DĖL PIRKIMO DOKUMENTŲ PAAIŠKINIMO Nr.4

Akcinė bendrovė „Via Lietuva“ (toliau – perkančioji organizacija) vykdo viešojo pirkimo *RAJONINIO KELIO 1818 MIEŽONYS–PAŠULIAI–PRAVIENIŠKĖS RUOŽO NUO 0,000 IKI 5,776 KM KAPITALINIS REMONTAS* (Pirkimo ID 2378295), atliekamo tarptautinio atviro konkurso būdu, procedūras ir teikia pirkimo dokumentų paaiškinimus, atsakydama į tiekėjų klausimus.

Pav. 3

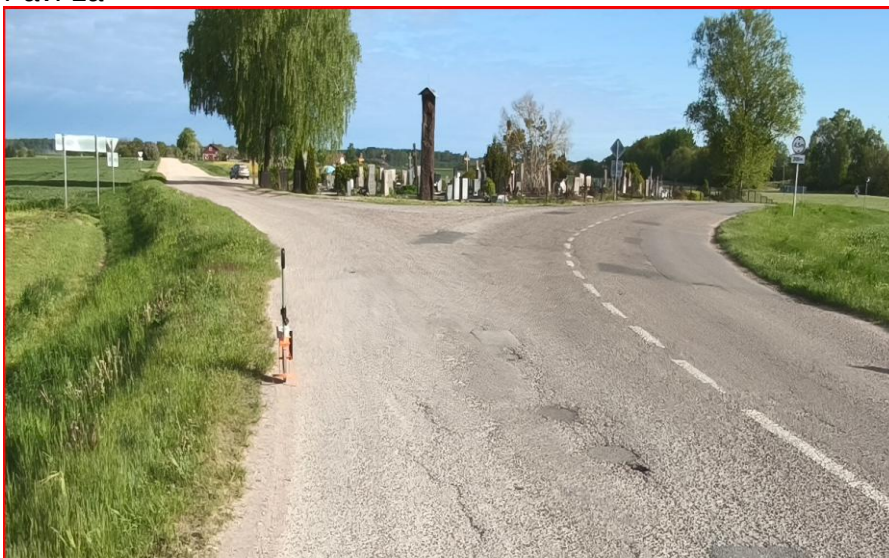
40. Klausimas. „Esama situacija. Perkamo objekto ruožo pradžia prasideda plačia sankryža (Pav. 1a, b). Analizuojant Googlemaps.lt žemėlapi, pateikimas per palydovą padaryta nuotrauka (Pav. 2) ir žemėlapi matymo nuotrauką (Pav. 3), kuriose matyti sankryžos išdėstymo / pertvarkymo vaizdas.

Ar tiekėjams reikalinga įsivertinti sankryžos pertvarkymą, kaip pateikta Pav. 3, ar atkartoti esamą paviršiu?

Prašome nurodyti, ar tiekėjams reikalinga įsivertinti sankryžos pertvarkymą, kaip pateikta Pav. 3, ar atkartoti esamą paviršiu, kad visi tiekėjai galėtų vienodai įsivertinti.“

Atsakymas. Turi būti tvarkoma danga (įrengiama pilna dangos konstrukcija pagal TS reikalavimus) iki statinio ribų. esant poreikiui dangų suvedimus galima atlikti aikštelėje už kelio statinio ribų, tačiau šie sprendiniai turi būti suderinti su savivaldybe.

Pav. 10b

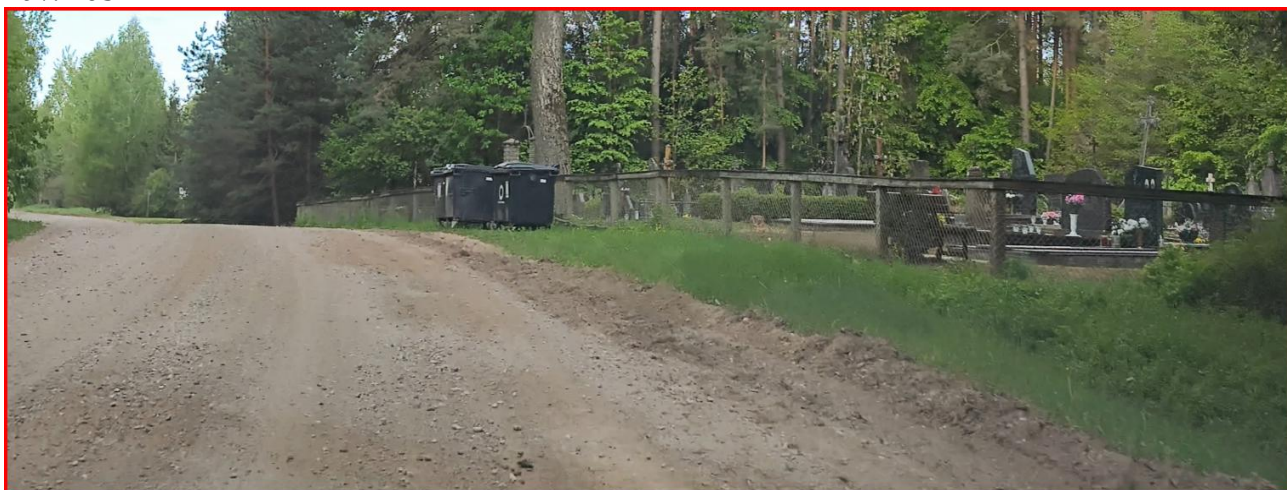
44. Klausimas. „Esama situacija. Perkame objekte, šalia kelio yra esamos kapinės (netoli Beištrakių) (Pav. 10a,b,c)

Ar tiekėjams reikalinga nusimatyti ir įsivertinti kažkokių darbus (stovėjimo aikštelę, kietas dangas, šaligatvius) ties kapinėmis?

Prašome patikslinti ir nurodyti, ar tiekėjams reikalinga nusimatyti ir įsivertinti kažkokius darbus (stovėjimo aikštelę, kietas dangas, šaligatvius) ties kapinėmis, kad visi tiekėjai galėtų vienodai įsivertinti.“

Atsakymas. Turi būti sprendžiama projektavimo metu.

Pav. 13a

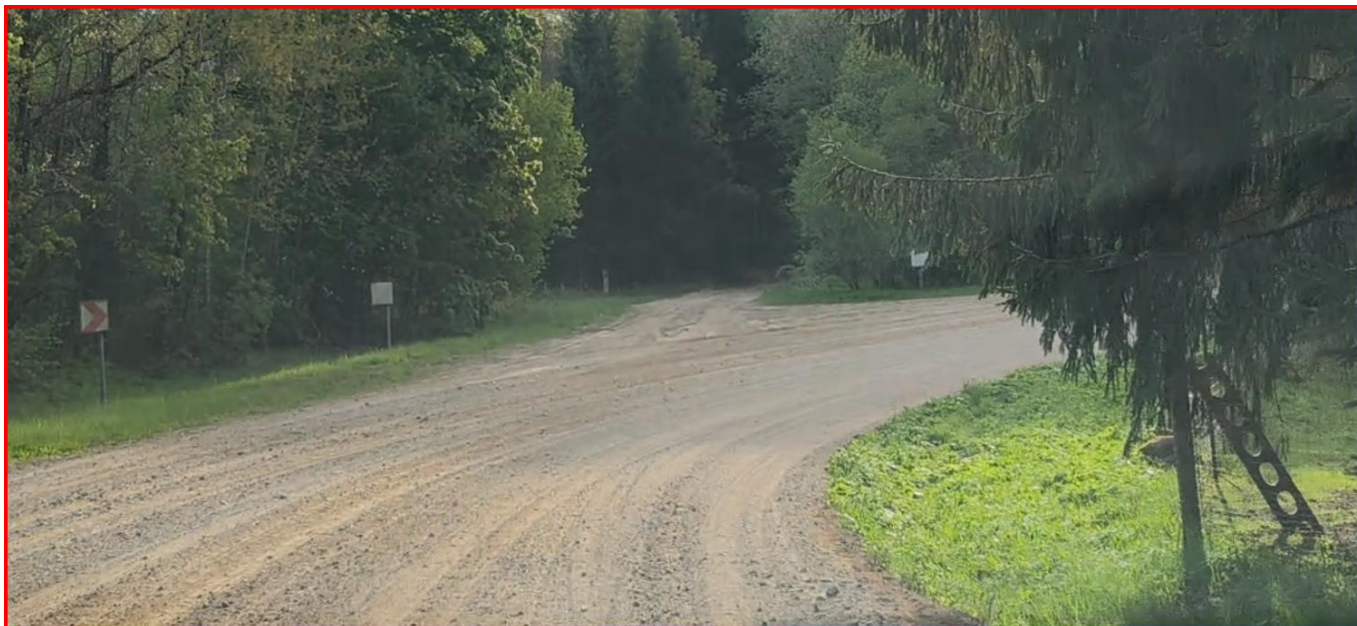
46. Klausimas. „Esama situacija. Perkame objekte, perkama kelią plati sankryža su žvyro danga (Pav. 13a,b).

Kokio tipo nuovažą / sankryžą tiekėjams reikia numatyti ir įsivertinti?

Prašome patikslinti ir nurodyti, kokio tipo nuovažą / sankryžą tiekėjams reikia numatyti ir įsivertinti šioje kelio ruožo vietoje, kad visi tiekėjai galėtų vienodai įsivertinti.“

Atsakymas. Prašome vadovautis Techninių specifikacijų 11.2 papunkčio reikalavimais.

Pav. 14

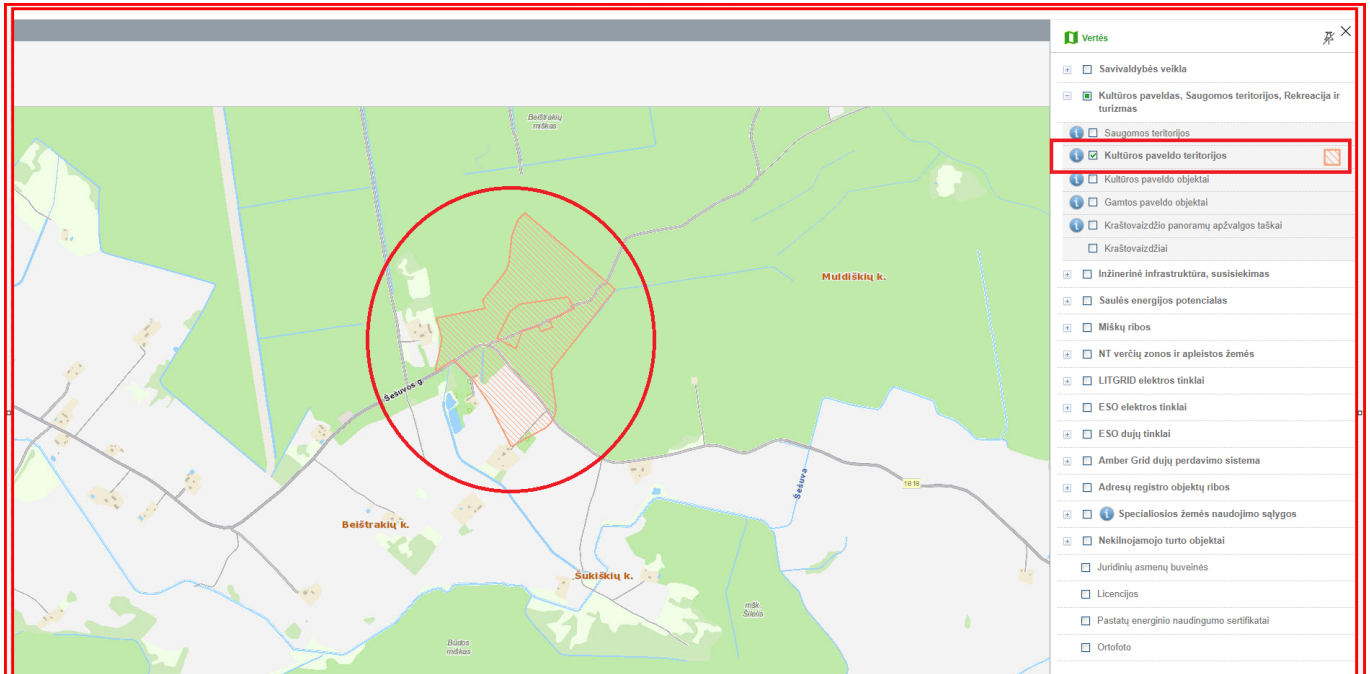
47. Klausimas. „Esama situacija. Analizuojant regia.lt prieinamus duomenys (Pav. 14) matyti, kad kelio ruožas patenka į kultūros paveldo teritoriją (Pav. 14)

Ar tiekėjams reikalinga nusimatyti ir įsivertinti archeologinius žvalgymus ir detalius archeologinius tyrimus? Jei taip, nurodykite kokius?

Prašome patikslinti ir nurodyti, ar tiekėjams reikalinga nusimatyti ir įsivertinti archeologinius žvalgymus ir detalius archeologinius tyrimus? Jei taip, nurodykite kokius, kad visi tiekėjai galėtų vienodai įsivertinti.“

Atsakymas. Remontuojamas ruožas patenka į Beištrakių, Šukiškių pilkapyno vizualinės apsaugos pozonį, o ne į pačią kultūros paveldo teritoriją. Jeigu projekto derinimo metu paaiškėtų, jog reikalingi atlikti archeologinius tyrinėjimus, dėl papildomų darbų bus sprendžiama pagal sutarties XII skyriaus nuostatas.
